**Miestne zastupiteľstvo mestskej časti Bratislava-Petržalka**

**Návrh podnetu na Zmeny a doplnky platného Územného plánu hlavného mesta SR  
Bratislavu**

**Podnet na Zmeny a doplnky platného Územného plánu hlavného mesta SR Bratislavu**

Oddelenie	Oddelenie územného rozvoja a dopravy	MÚ MČ BRATISLAVA-PETRŽALKA		
Kreslil	Ing. arch. Štefan Haslčka	Formát	Dátum	Mierka
Názov výkresu	SITUÁCIA NAVRHOVANÝCH ZMIEN REGULÁCIE INTENZITY VYUŽITIA ÚZEMIA	1 x A4	2016-08-23	1:5000

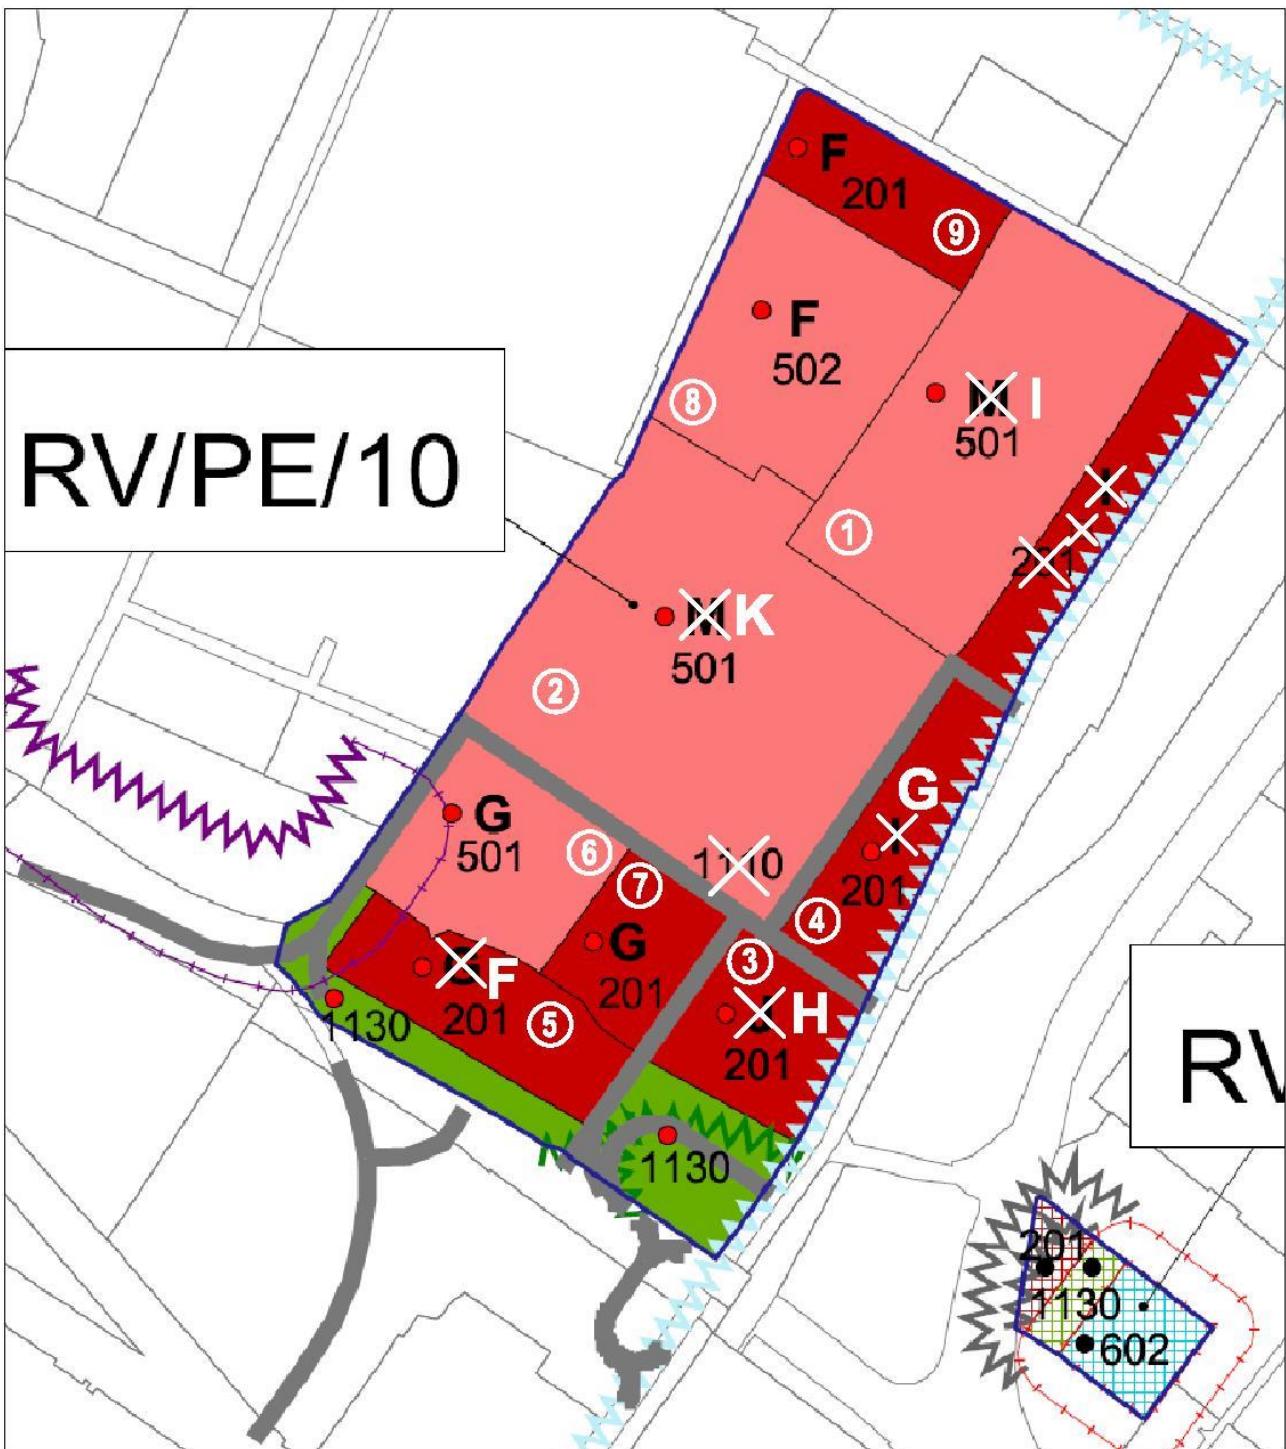
**1.** Vo funkčnom využití plôch v severnej časti územia, číslo funkcie **501** – zmiešané územia bývania a občianskej vybavenosti znížiť existujúci kód regulácie **M** na kód regulácie **I** s nasledovnými regulatívmi intenzity využitia územia:

Požadovaná zmena kódu regulácie v tomto území by znamenala zníženie nadzemných podlažných plôch (ďalej len NPP) z max. 169 524 m<sup>2</sup> na max. 113 016 m<sup>2</sup>, čo predstavuje zníženie o 33,3 %.

**2.** Vo funkčnom využití plôch v strednej časti územia, číslo funkcie **501** – zmiešané územia bývania a občianskej vybavenosti znížiť existujúci kód regulácie **M** na kód regulácie **K** s nasledovnými regulatívmi intenzity využitia územia:

Požadovaná zmena kódu regulácie v tomto území by znamenala zníženie NPP z max. 271 936 m<sup>2</sup> na max. 226 614 m<sup>2</sup>, čo predstavuje zníženie o 16,6 %.

**3.** Vo funkčnom využití plôch, číslo funkcie **201** – občianska vybavenosť celomestského a nadmestského významu znížiť existujúci kód regulácie **J** na kód regulácie **H** s nasledovnými regulatívmi intenzity využitia územia:

Požadovaná zmena kódu regulácie v tomto území by znamenala zníženie NPP z max. 39 501 m<sup>2</sup> na max. 30 723 m<sup>2</sup>, čo predstavuje zníženie o 22,2 %.

**4.** Vo funkčnom využití plôch, číslo funkcie **201** – občianska vybavenosť celomestského a nadmestského významu požadujeme znížiť existujúci kód regulácie **I** na kód regulácie **G** s nasledovnými regulatívmi intenzity využitia územia:

Požadovaná zmena kódu regulácie v tomto území by znamenala zníženie NPP z max. 71 851 m<sup>2</sup> na max. 53 888 m<sup>2</sup>, čo predstavuje zníženie o 25,0 %.

**5.** Vo funkčnom využití plôch v južnej časti územia, číslo funkcie **201** – občianska vybavenosť celomestského a nadmestského významu požadujeme znížiť existujúci kód regulácie **G** na kód regulácie **F** s nasledovnými regulatívmi intenzity využitia územia:

Požadovaná zmena kódu regulácie v tomto území by znamenala zníženie NPP z max. 30 767 m<sup>2</sup> na max. 23 930 m<sup>2</sup>, čo predstavuje zníženie o 22,2 %.
